改善箇所説明図

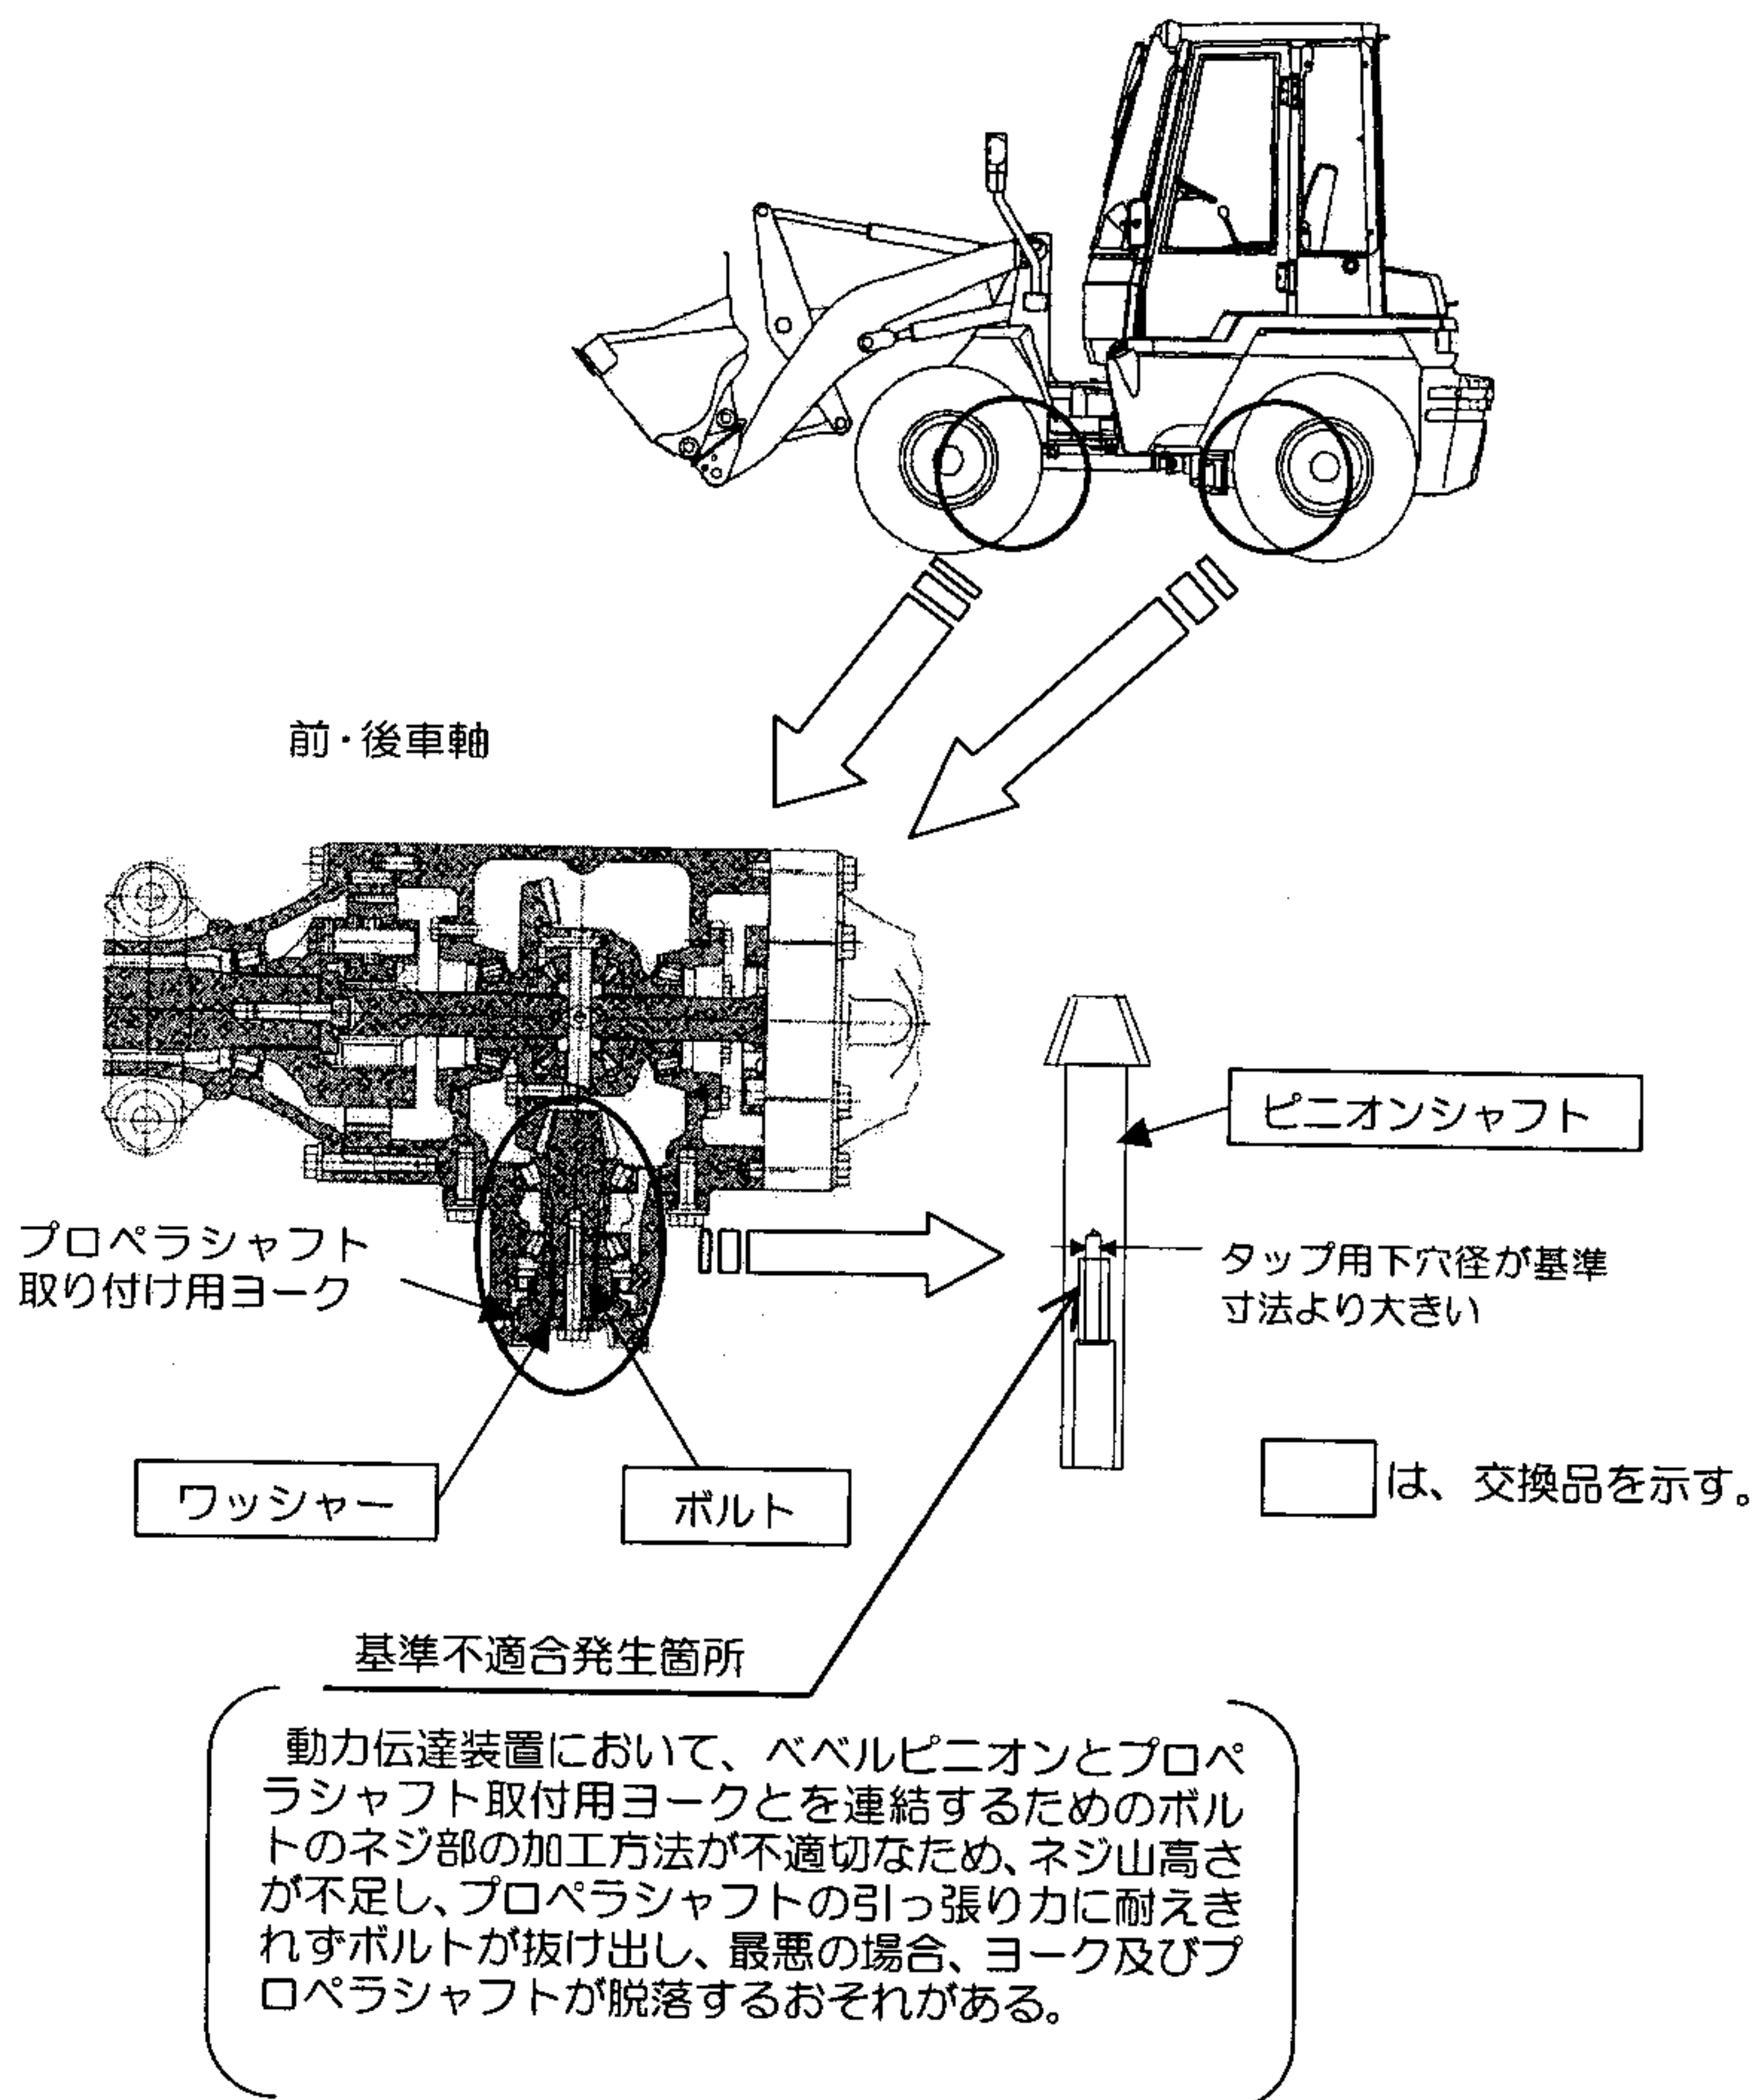
改善措置の内容：

全車両、当該ベベルピニオンシャフトを良品と交換し、新品のボルト、ワッシャーを使用して組み付ける。

識別：アクスル銘板付近の黄色ペンキで識別する。
